监理检查记录表

工程名称：天润沐阳新能源有限公司 6.097MW 分布式光伏发电项目

编号：CZZH-TRMY-JC-007

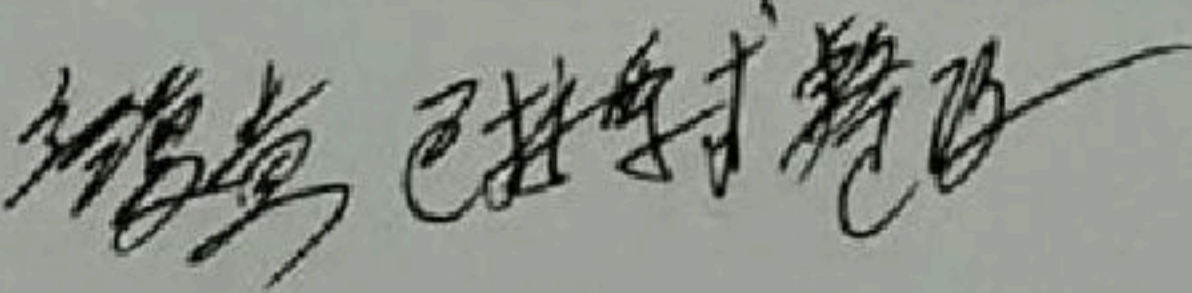
施工单位	福建永福电力设计股份有限公司	监理单位	常州正衡电力工程监理有限公司
检查时间	2023.06.17	检查地点	项目现场
检查类型	☒ 巡视 ☐ 定期 ☐ 专项		
施工及检查情况简述	本周主要进行直流电缆敷设、检修通道安装、组串 MC4 插头制作施工，主要对现场进行以下几点检查 1、H 仓和 E 仓直流电缆敷设、检修通道安装、组串 MC4 插头制作 2、现场安全文明控制 3、现场安全文明管理 4、施工现场施工质量状况		
存在问题	1、桥架连接处连接片缺少螺栓固定。 2、支架（导轨）长度不足，组件边压块外露。		
整改要求	要求按照设计标准整改。		
检查人		施工项目部 签收人/日期	
整改情况	已按要求整改 整改负责人：张磊 日期：2023.6.19		
复查意见	 复查人：姚磊 日期：2023.08.19
